柏崎刈羽原子力発電所 6 号機
機器・配管系の耐震安全性評価について

（指摘事項に関する回答）

平成 21 年 4 月 27 日

東京電力株式会社

図 1 クエンチャ取付箇所

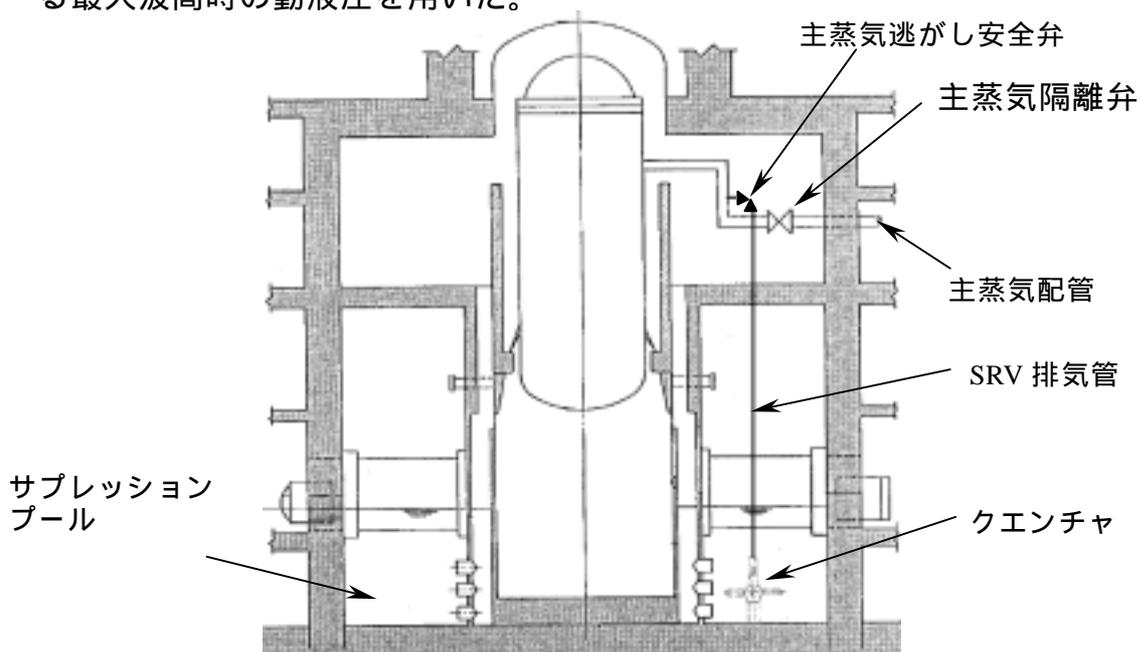
サブレーションプールのスロッシングの影響を確認しているのか。

サブレーションプール底面には, 主蒸気逃がし安全弁作動時に排気させる水蒸気等をプール水で凝縮するためのクエンチャ (図 1 参照) が設置されている。サブレーションプール保有水にスロッシングが発生すると, サブレーションプール内の機器及び壁面には動液圧が作用する。ここでは動液圧によるクエンチャの構造強度評価をおこなった。なお, 評価においては, 速度ポテンシャル法で算出されたサブレーションプール保有水のスロッシングによる最大波高時の動液圧を用いた。

図1 炉内構造物水平方向解析モデル (NS 方向)

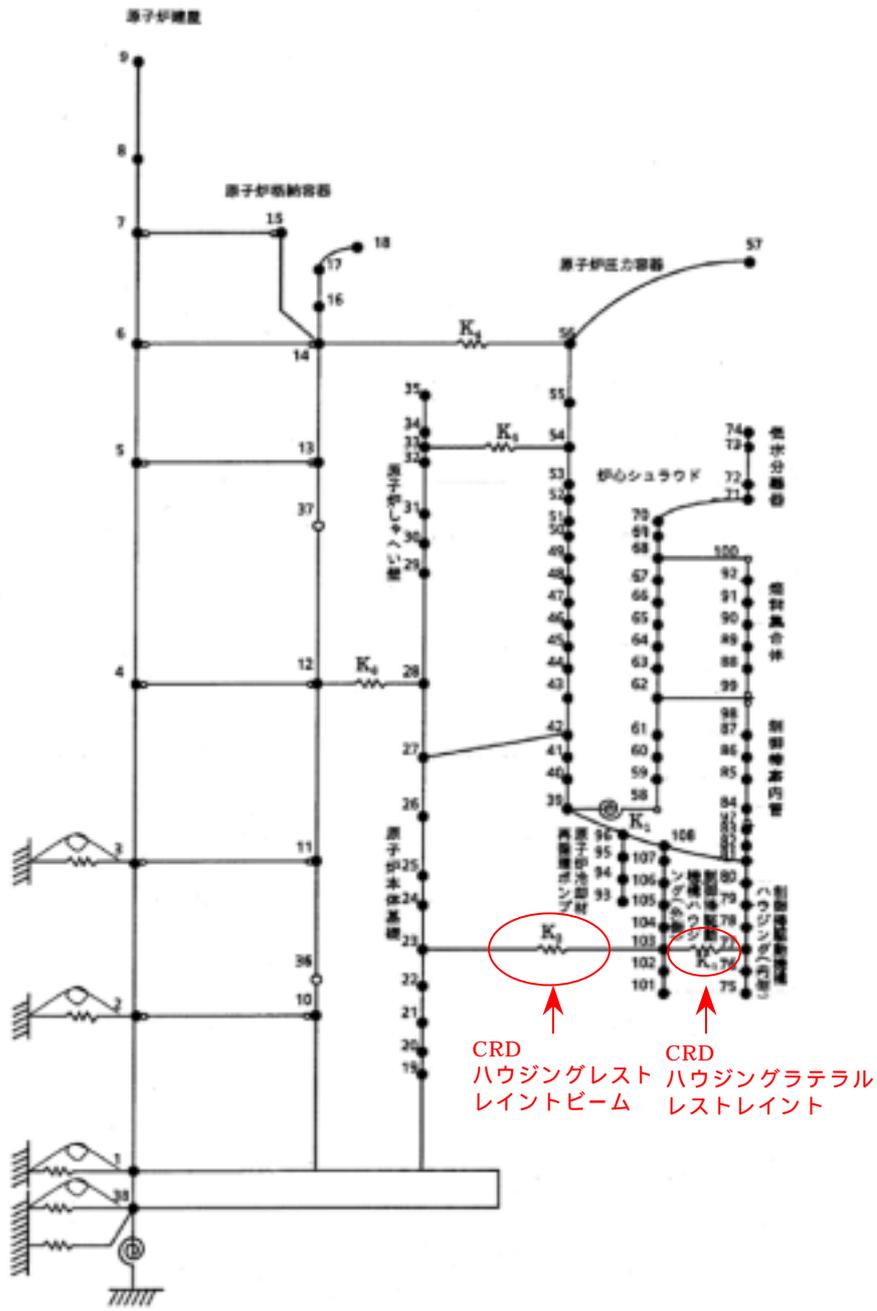
炉内構造物の水平方向解析モデルの，制御棒駆動機構ハウジングから原子炉本体基礎に接続されているバネについて，どのようなものか説明すること。

炉内構造物の水平方向解析モデル(図 1)において，制御棒駆動機構ハウジング(以下，「CRD ハウジング」)から原子炉本体基礎に接続されているバネは，CRD ハウジングラテラルレストレイント(K_2)および CRD ハウジングレストレイントビーム(K_3)に該当する。これらの設置位置を図 2 に示す。
